# 改善箇所説明図

## 改善の内容

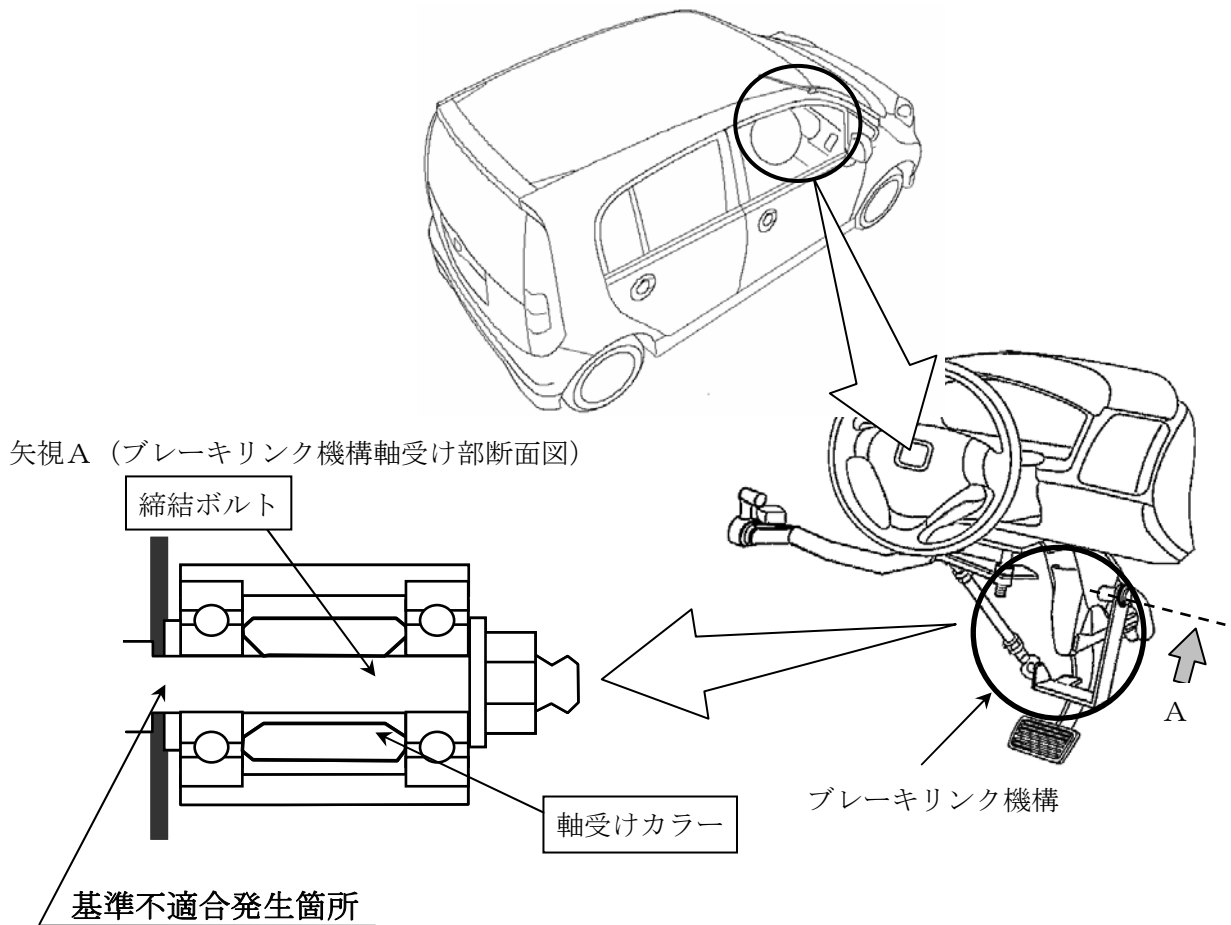
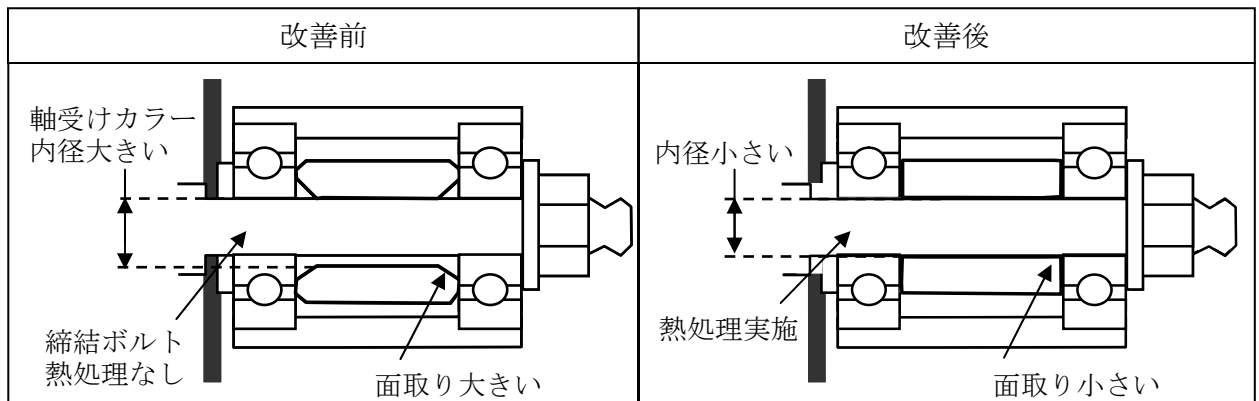
手動運転補助装置（ホンダテックマチック）装着車両において、ブレーキリンク機構の軸受け部の構造が不適切なため、軸受け部に過度な応力がかかるものがある。そのため、そのまま使用を続けると、軸受け部の締結ボルトに亀裂が生じ、最悪の場合、ボルトが折損してブレーキが効かなくなるおそれがある。

全車両、ブレーキリンク機構の締結ボルトと軸受けカラーを対策品と交換する。

注：  は交換部品を示す。

識別：リンク機構下面に黄色ペイントを塗布する。
